SAKSPAPIR

Saksnr	Utval	Type	Dato
008/17	Plan- og miljøutvalet	PS	22.02.2017
008/17	Kommunestyret	PS	09.03.2017

2. gangs handsaming av reguleringsplan for Jydalen, Fammestad

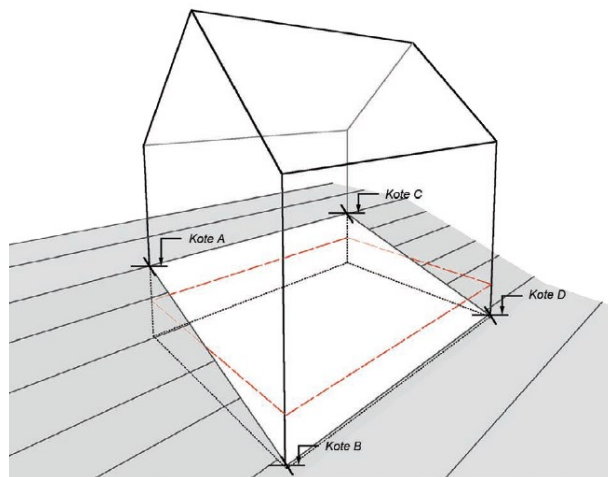
«Innanfor BFS3 kan det først opp 4 einebustadar. Det kan ikkje etablerast sekundærbueining i

Terrengtilpassing for området som søkjast bygd ut er ikkje omtalt i stor grad i planskildringa. Gjennom føresegnar og svar på mottakskontroll ser administrasjonen at planfremjar har gode intensjonar, og når det gjeld terrengtilpassing knytt til murar og terrassar, har planfremjar svart godt. Men omsynet til terrengtilpassing for bygg i seg sjølv vert diverre ikkje vurdert til å vere godt nok heimla i føresegnene.

Inne i område BFS1 har dei tre nye tomtane intern høgdeskilnad på om lag 9, 10 og 11 meter. For å sikre så god som mogleg terrengtilpassing, meiner administrasjonen er det viktig at det ikkje vert lagt opp til at det er mogleg å flatsprengje tomtane. Sjølv om intensjonen er god, vert dette diverre ikkje sikra gjennom formuleringar i føresegnene som at «Nye bygg skal tilpassast terrenget.» Administrasjonen meiner at dette kan gjerast gjennom å leggje inn tekst om at der det naturlege, opphavlege terrenget er brattare enn 1:3 meter, må ein plassere bygg som tar opp i seg delar av den naturlege høgdeforskjellen på tomta. Gjennom ei slik formulering bind ein seg ikkje til ein bestemt hustype. Tilpassing til terrenget kan t.d. gjerast gjennom at nedste etasje på bygget har inngang frå terrenget på ein side av bygget, medan neste etasje har direkteinngang frå terrenget på ei anna side av bygget.

Når det gjeld kva punkt ein skal måle byggehøgder frå, kan det ved å nytte omgrepet «gjennomsnittleg planert terreng» gi særers høge bygg innanfor dette skrånande planområdet. Med så store interne høgdeforskjellar som det er på eigedomane her, meiner administrasjonen at det er viktig at mønehøgde målast frå det lågaste terrengpunktet på bygget, og ikkje frå gjennomsnittleg planert terreng, då dette kan gi uheldig og ikkje planlagt effekt i akkurat dette terrenget. Sjå illustrasjonen under for korleis ein definerer omgrepet «gjennomsnittleg planert terreng»:

Administrasjonen tilrår to vilkår på bakgrunn av terrengtilpassing:
I føresegn § 4.1.2 vert målepunkt endra frå gjennomsnittleg planert terreng. Teksten vert endra til:

«Maksimal gesimshøgde for BFS1 og BFS2 er 6 meter, og maksimal mønehøgde er 9 meter. Høgdene målast frå det lågaste terrengpunktet på bygningen.»

Ny føresegn: «I opphavleg terreng som er brattare enn 1:3, skal det veljast ein hustype som tar opp nivåforskjellar i terrenget.»
